הנדון: הנכס  מודיעין,

ליקויי בנייה

חוות דעת מקצועית

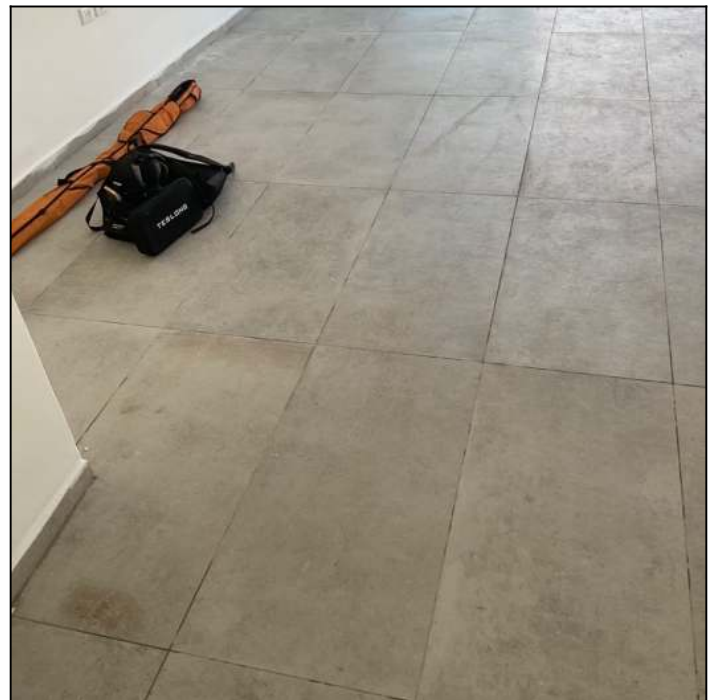
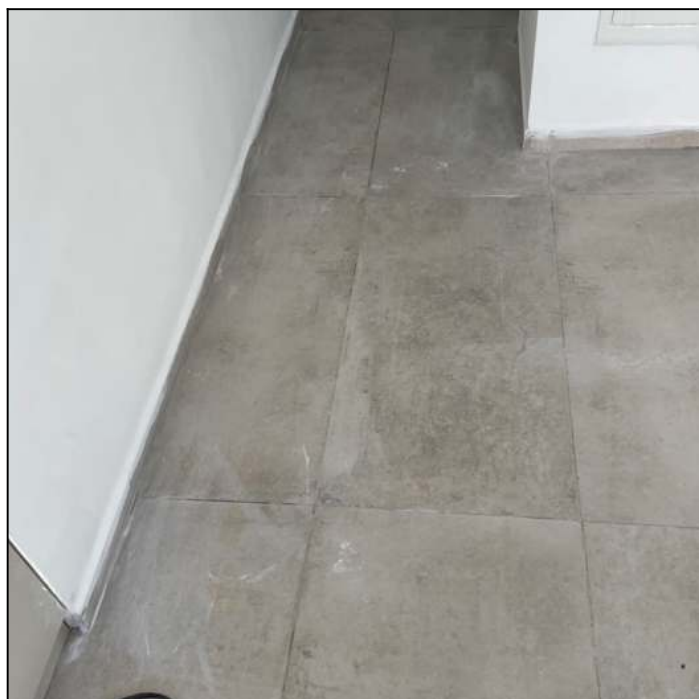
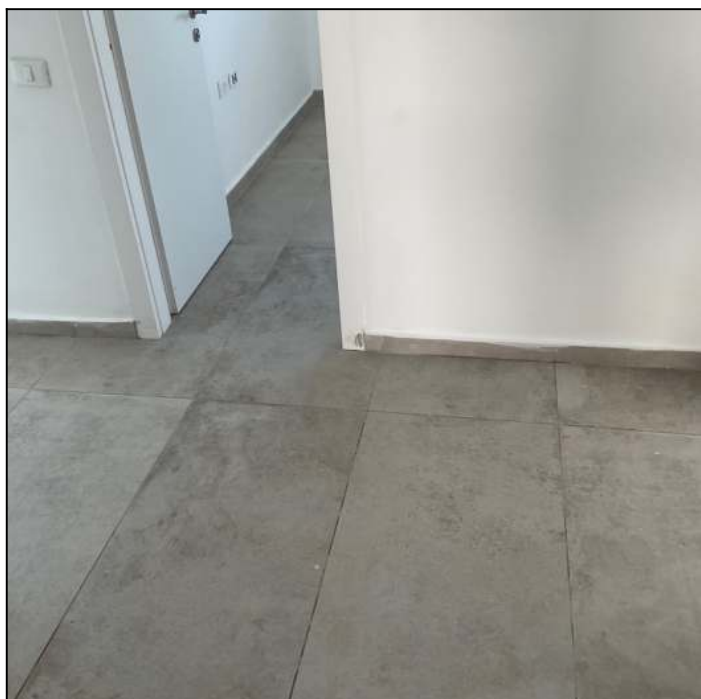
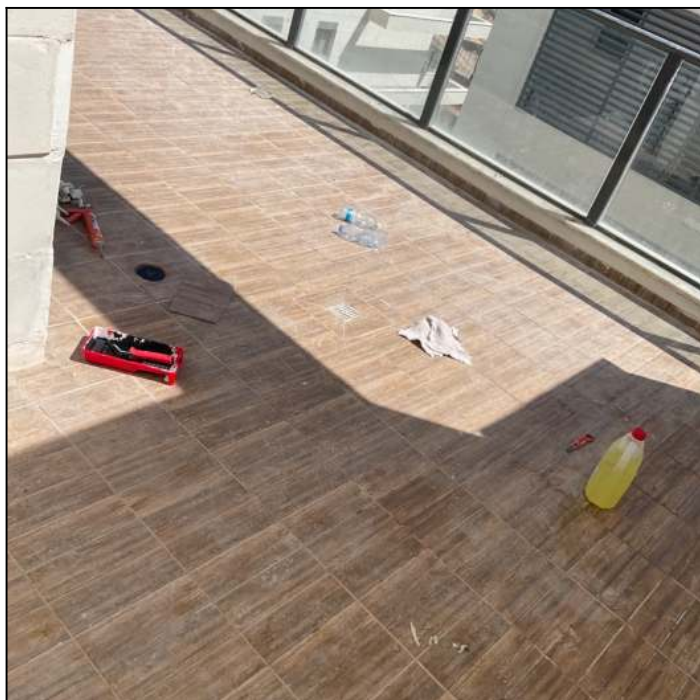
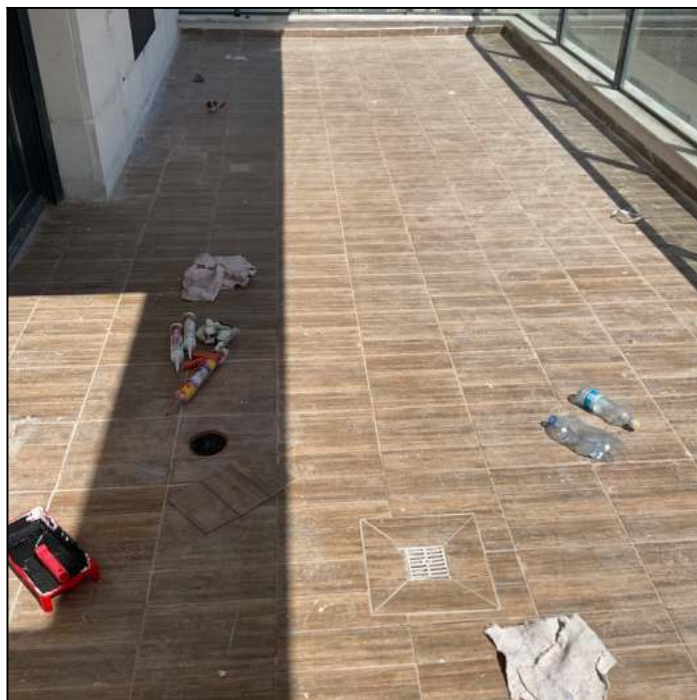
4.2 ממצא	הרצפה ללא ניקיון.
מיקום	כלל הנכס
המלצה	יש לנקות משיירי חומרי בנין.
תקן	[כנדרש בתקן הישראלי 1555 חלק 3 סעיף 5.1.5.2 המחייב בדיקה של משטח הריצוף שהוא אכן נקי וראוי לשימוש (ראה נספח א'). וכן כנדרש בתקן 1555 חלק 3 נספח א 2.]
הערכת עלות	500 ₪ (מחיר ליחידה: 500 ₪, כמות: 1 קומפ')

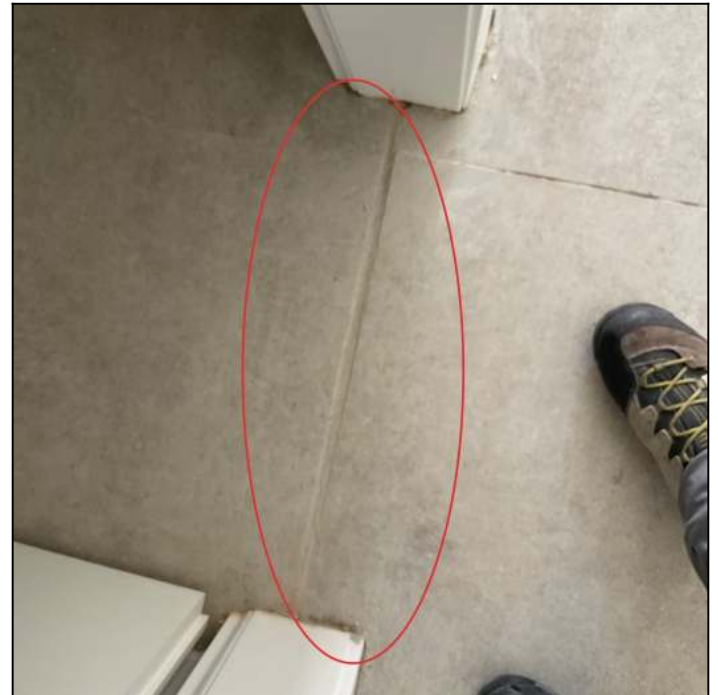
4.4 ממצא	הריצוף בוצע ללא פס הפרדה עשוי פליז או אלומיניום כמקובל.
מיקום	אזורים שונים
המלצה	נדרש להשלים פס הפרדה
תקן	[בניגוד למפרט הכללי הבין משרדי לבניה (הספר הכחול), סעיף 100811 לפיו: "המעבר בין שטחים רטובים ויבשים יהיה מודרג ויבוצע לפי התוכניות" ובניגוד למפרט הכללי הבין משרדי לבניה (הספר הכחול), סעיף: 10024 - הדורש כי "אם לא נאמר אחרת, במקומות שיש בהם הפרשי מפלסים, יש לסיים את הריצוף בפס אלומיניום שטוח בחתך מינימלי של 3/30 מ"מ מעוגן היטב".]
הערכת עלות	1,000 ש"ח (מחיר ליחידה: 1,000 ש"ח, כמות: 1 קומפ')
הערה	תמונה מדגמית

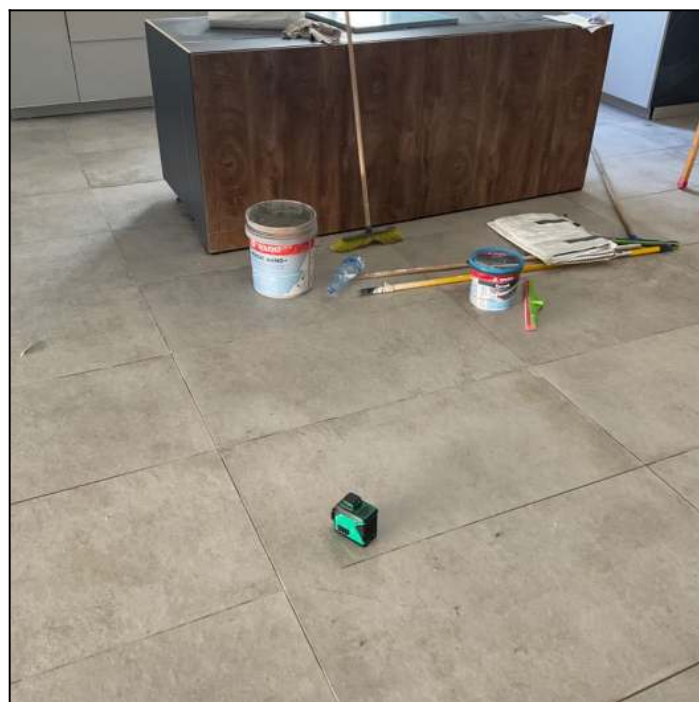
4.7 ממצא	קיים הפרש גובה של 20 מ"מ בין אזורים שונים בדירה וזה בניגוד לתקן שמותר +/- 5 מ"מ
מיקום	כלל הנכס
המלצה	יש לפרק הריצוף ולבצע מחדש העבודה מתייחסת לאזור סלון, מטבח, מסדרון
תקן	[בניגוד לת"י 1555 חלק 3 – מערכת פסיפס ואריחי קרמיקה לריצוף וחיפוי בבניינים: ריצוף, סעיף 3.2 גיליון תיקון 1 לפיו: "הסטיות המקסימליות המותרות מהתכנון יהיו כמפורט להלן: "...סטיות במפלס פני הרצפה (ראו סעיף 5.1.4.6) (בדיקת מפלס פני הרצפה-בודקים שמפלס פני הרצפה המוגרמת מתאים לדרישות התכנון): ± 5 מ"מ מהמפלס המתוכנן, בכל נקודת מדידה.]
הערכת עלות	31,500 ש"ח (מחיר ליחידה: 450 ש"ח, כמות: 70 מ"ר)
הערה	בהנחת פלס 2 מ' ברצפת החדר, אחוז השיפוע המותר הינו עד 0.6% (הסטייה המותרת לוקחת בחשבון סטייה של 0.1% של מכשיר המדידה) בהנחת פלס 1.2 מ' ברצפת החדר, אחוז השיפוע המותר הינו עד 0.9% (הסטייה המותרת לוקחת בחשבון סטייה של 0.1% של מכשיר המדידה)

מטבח

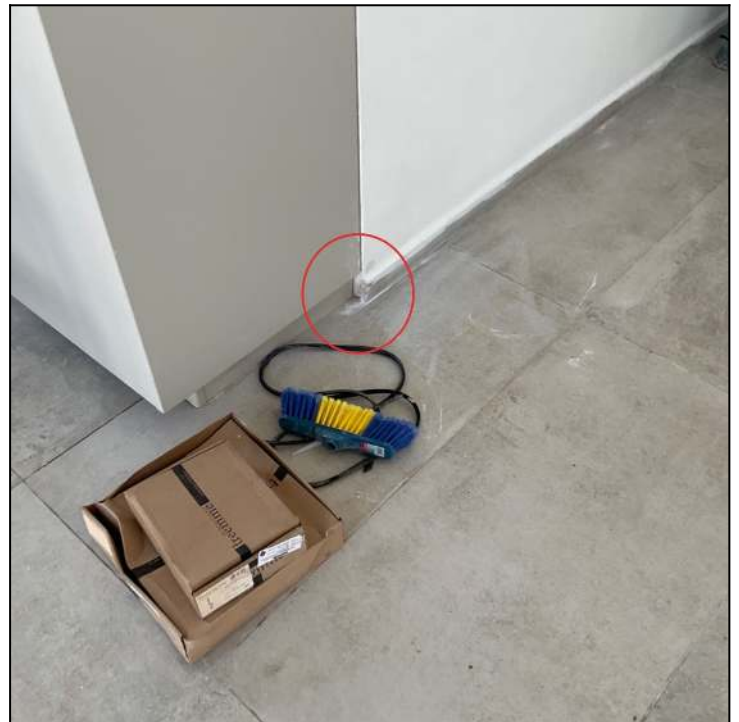
חסר פנלים	4.8 ממצא
מטבח	מיקום
נדרש להשלים	המלצה
תומחר בסעיף נפרד	הערה

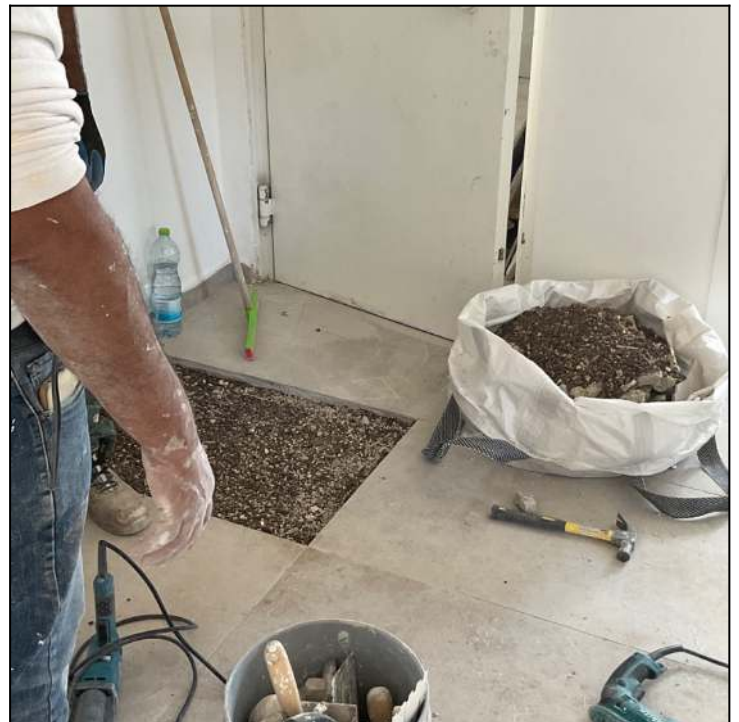
<p>בית פירוק של אריח ריצוף לשם החלפתו באריח שלם הפועלים שמו תשתית מסוג טוף ולא סומסום או חול כפי שמוגדר בתקן ישראל 1555 חלק 3</p>	<p>4.10 ממצא</p>
<p>מסדרון</p>	<p>מיקום</p>
<p>נדרש להחליף את התשתית בתשתית בהתאם לתקן</p>	<p>המלצה</p>
<p>ת"י 1555 חלק 3 סעיף 2.1.4</p>	<p>תקן</p>

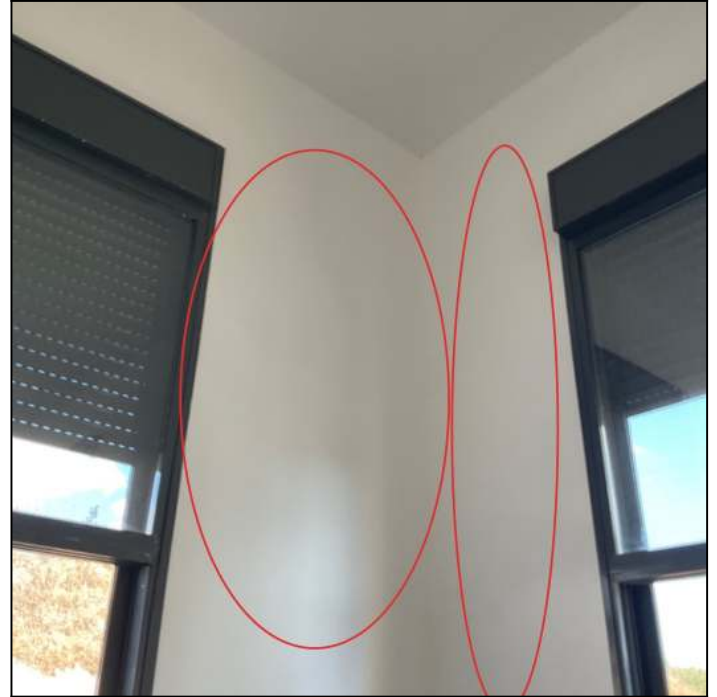
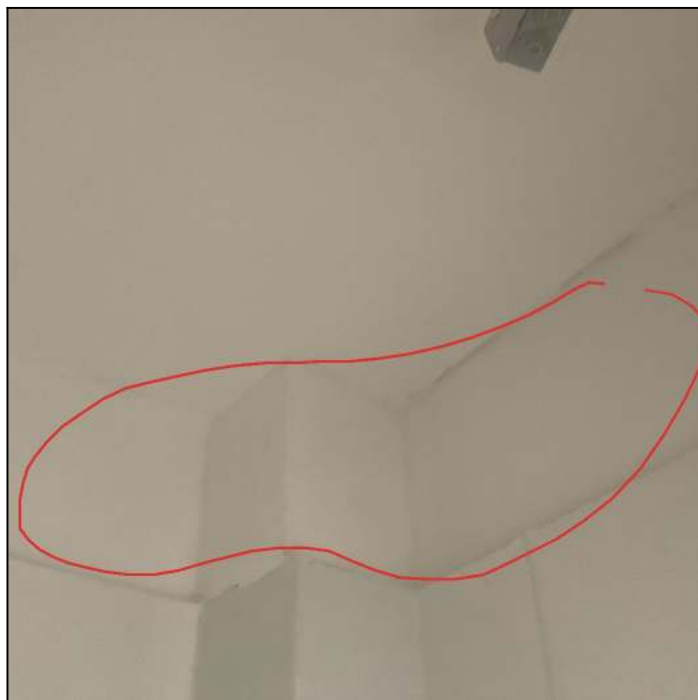
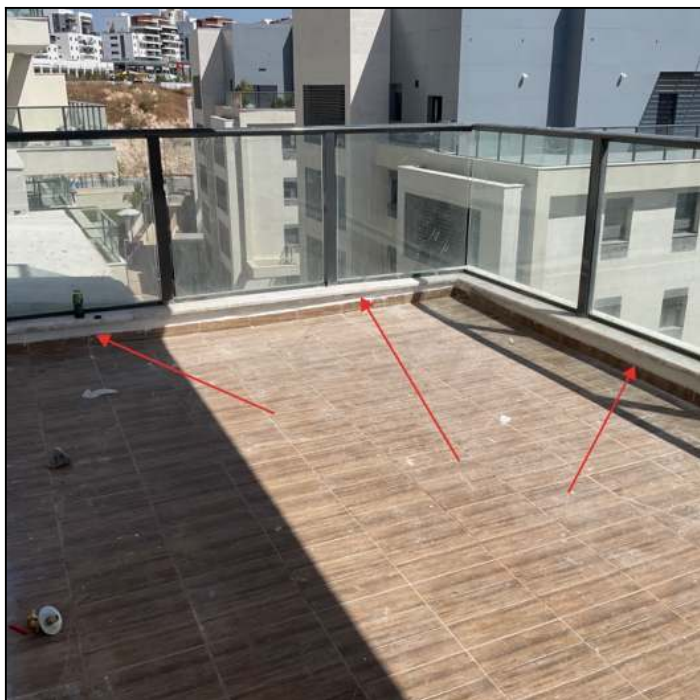
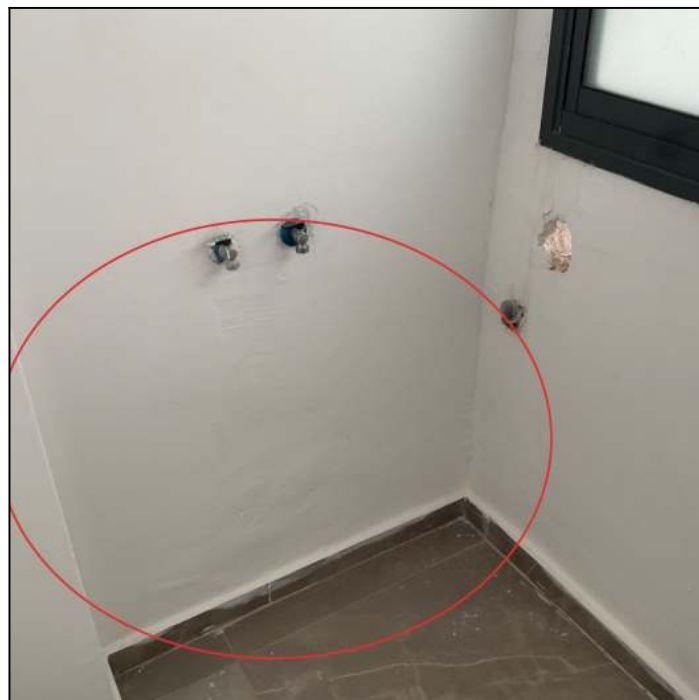
5.1 ממצא	גמר צבע וטיח לא אחיד.
מיקום	אזורים שונים
המלצה	נדרש לתקן בצורה מקצועית ואחידה.
תקן	[זאת בניגוד לת"י 1920.2 סעיף 3.1 המחייב שמראה הטיח, גימורו וגוונו יתאימו למוזמן].
הערכת עלות	5,000 ש"ח (מחיר ליחידה: 5,000 ש"ח, כמות: 1 קומפ')

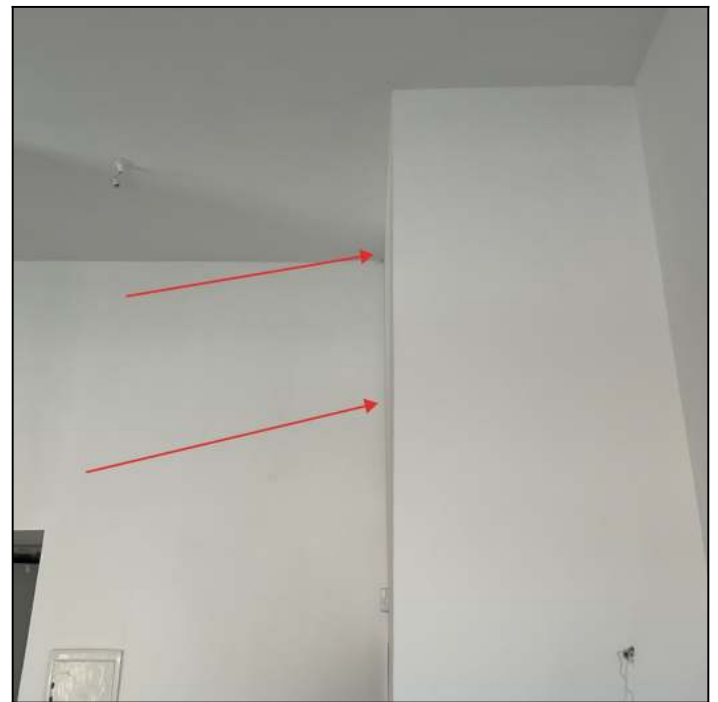
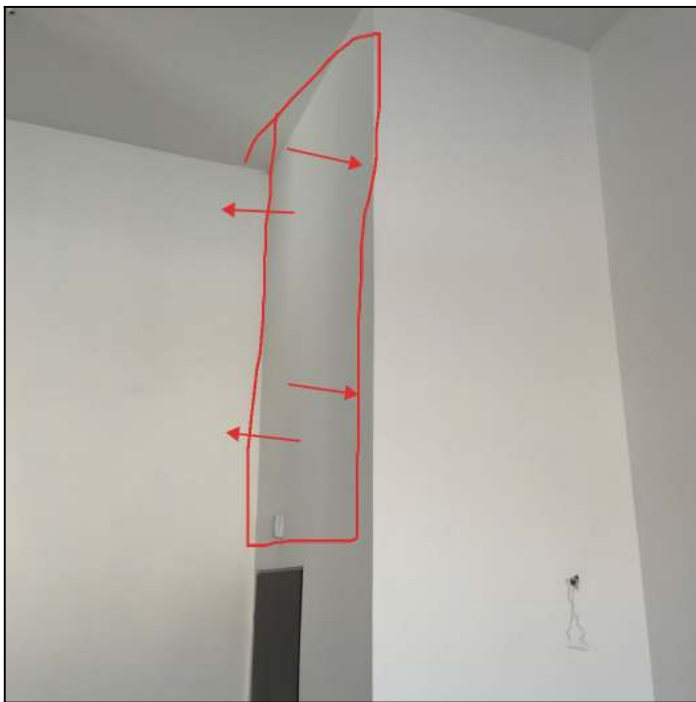
<p>עקב הגובה הרב של הסטייה לא ניתן לבדוק ישנה סטייה אנכית בטיח הקיר החורג מהמותר בתקן, ניתן לראות שקיימת סטייה הגבוהה מ 1 ס"מ</p>	<p>5.3 ממצא</p>
<p>מבואת כניסה</p>	<p>מיקום</p>
<p>יש לבצע את תיקון הטיח והצבע בצורה מקצועית ותקינה.</p>	<p>המלצה</p>
<p>[זאת בהתאם לתקן 1920 חלק 2 - טיח: מערכת הטיח באתר, סעיף 5.2.3.2 א' - אנכיות טיח פנים, טבלה 2 וציור 1, ובהתאם לתקן 789 נספח ב' - סטיות של גימורים - טיח פנים/סטייה מהאנכיות].</p>	<p>תקן</p>
<p>1,200 ש"ח (מחיר ליחידה: 1,200 ש"ח, כמות: 1 קומפ')</p>	<p>הערכת עלות</p>

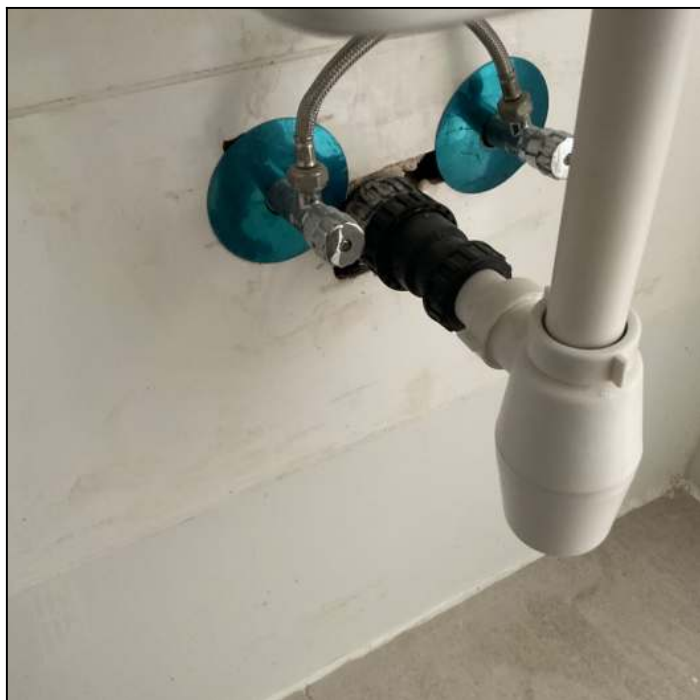
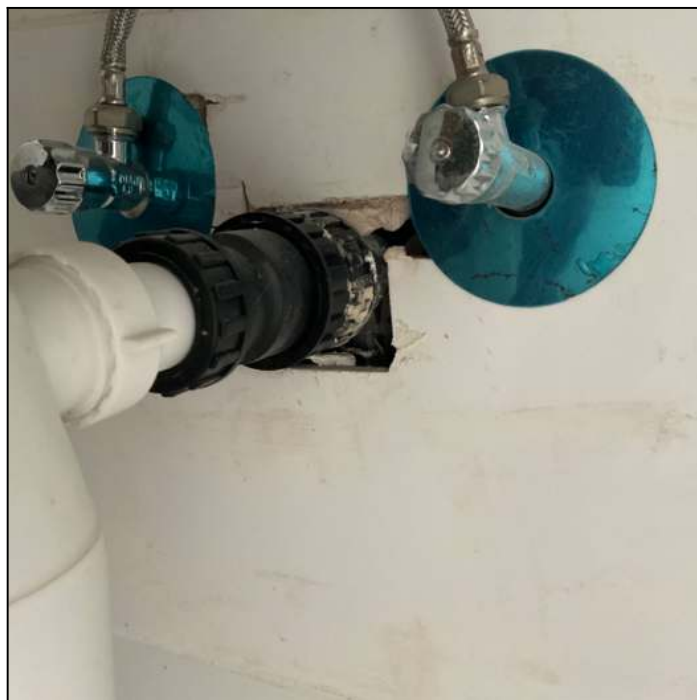
6.1 ממצא	חיתוך סביב צינורות/אביזרים נעשה באופן לא תקין.
מיקום	חדרי רחצה
המלצה	נדרש לתקן בצורה מקצועית.
תקן	זאת בניגוד לת"י 1555 חלק 2 - מערכת פסיפס ואריחי קרמיקה לריצוף ולחיפוי בבניינים: חיפוי פנים בהדבקה. סעיף 3.1 מראה החיפוי - הגימור, המידות, הגוון וספיגות המים של האריחים והלוחות יתאימו להזמנה. המראה הכללי וגוון החיפוי יתאימו לדרישות התכנון. המישקים יהיו אחידים וישרים ויתאימו לדרישות התכנון. מילוי המישקים יהיה אחיד, ללא חללים או נקבים, וגוון יתאים לגוון המוזמן. [זאת בניגוד למפרט הכללי סעיף 100652 לפיו: "ביצוע חיפוי פנים יהיה כאמור בסעיף 100641 לעיל" וכן בניגוד למפרט הכללי סעיף 100641 לפיו: "פתחים לצינורות ואבזרים יבוצעו ע"י עיצוב חורים באריחים בעזרת מכשיר מתאים".] להלן תמונה שיכולה להוות דוגמה לכוונת כללי המקצוע ו/או התקנים הנותן עדות לדוגמא (יכולות להיות דוגמאות טובות נוספות אחרות מעבר לתמונה זו):
הערה	תומחר בסעיף נפרד

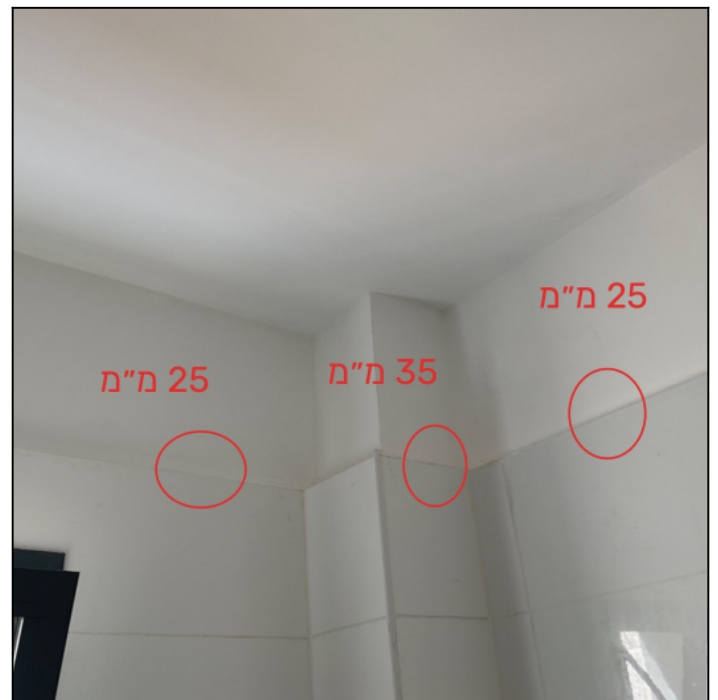
<p>6.7 ממצא</p> <p>עובי מילוי דבק אינו תקני עובי מילוי דבק אינו תקני עובי מערכת חיפוי 35 מ"מ עובי אריח 9 מ"מ עובי דבק 26 מ"מ וזה גבוה מ 10 מ"מ</p>
	<p>מיקום</p> <p>חדר רחצה הורים</p>
	<p>המלצה</p> <p>נדרש לפרק להרכיב בצורה מקצועית לפי דרישות התקן. נדרש לפרק את ארון רחצה, משקוף דלת, אסלה, ברזים, לבצע תיקוני טיח, איטום וחיפוי מחדש.</p>
	<p>תקן</p> <p>[זאת בהתאם לתקן 1555 חלק 2 סעיף 4.4 הדורש שעובי סופי בהדבקה בסירוק באמצעות שכבת דבק לא יהיה קטן מ- 3 מ"מ ולא יהיה גדול מ- 10 מ"מ, וללוחות פסיפס שמידות אריחיהם קטנות מ 2.5 ס"מ * 2.5 ס"מ יהיה בהתאם להוראות יצרן. וכן סעיף 4.5 הדורש שעובי שכבת הדבקה באמצעות מלט צמנט יהיה גדול מ- 10 מ"מ ולא יהיה גדול מ- 25 מ"מ. ניתן להדביק באמצעות מלט-צמנט רק אריחים או לוחות ששטחם עד 0.1 מ"ר ובגובה חיפוי של עד 3 מ'. אין להדביק במלט צמנט באזורים רטובים.]</p>
	<p>הערכת עלות</p> <p>9,000 ש"ח (מחיר ליחידה: 9,000 ש"ח, כמות: 1 קומפ')</p>

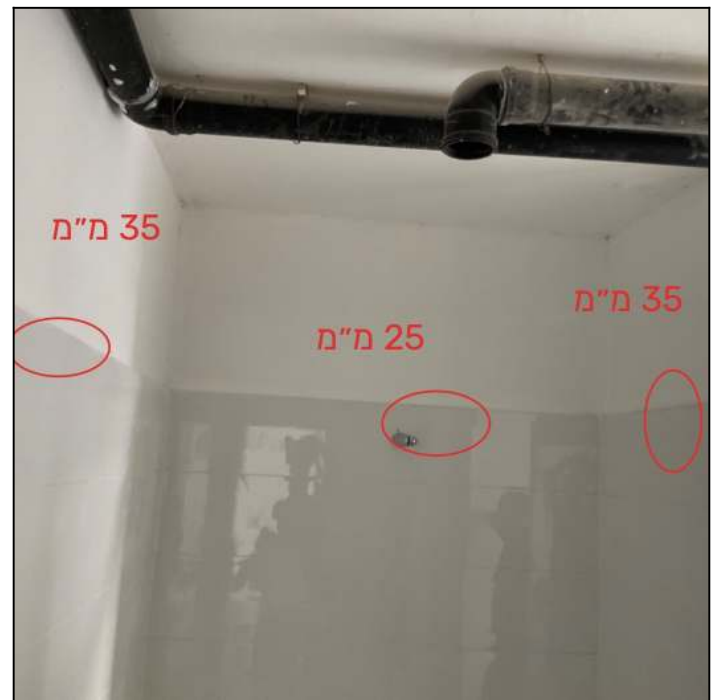
<p>6.9 ממצא</p> <p>עובי מילוי דבק אינו תקני עובי מערכת חיפוי 35 מ"מ עובי אריח 9 מ"מ עובי דבק 26 מ"מ וזה גבוה מ 10 מ"מ</p>
	<p>מיקום</p> <p>חדר רחצה כללי</p>
	<p>המלצה</p> <p>נדרש לפרק להרכיב בצורה מקצועית לפי דרישות התקן. נדרש לפרק את ארון רחצה, משקוף דלת, אסלה, אמבטיה, ברזים, לבצע תיקוני טיח, איטום וחיפוי מחדש</p>
	<p>תקן</p> <p>[זאת בהתאם לתקן 1555 חלק 2 סעיף 4.4 הדורש שעובי סופי בהדבקה בסירוק באמצעות שכבת דבק לא יהיה קטן מ- 3 מ"מ ולא יהיה גדול מ- 10 מ"מ, וללוחות פסיפס שמידות אריחיהם קטנות מ 2.5 ס"מ * 2.5 ס"מ יהיה בהתאם להוראות יצרן. וכן סעיף 4.5 הדורש שעובי שכבת הדבקה באמצעות מלט צמנט יהיה גדול מ- 10 מ"מ ולא יהיה גדול מ- 25 מ"מ. ניתן להדביק באמצעות מלט-צמנט רק אריחים או לוחות ששטחם עד 0.1 מ"ר ובגובה חיפוי של עד 3 מ'. אין להדביק במלט צמנט באזורים רטובים.]</p>
	<p>הערכת עלות</p> <p>10,000 ש"ח (מחיר ליחידה: 10,000 ש"ח, כמות: 1 קומפ')</p>
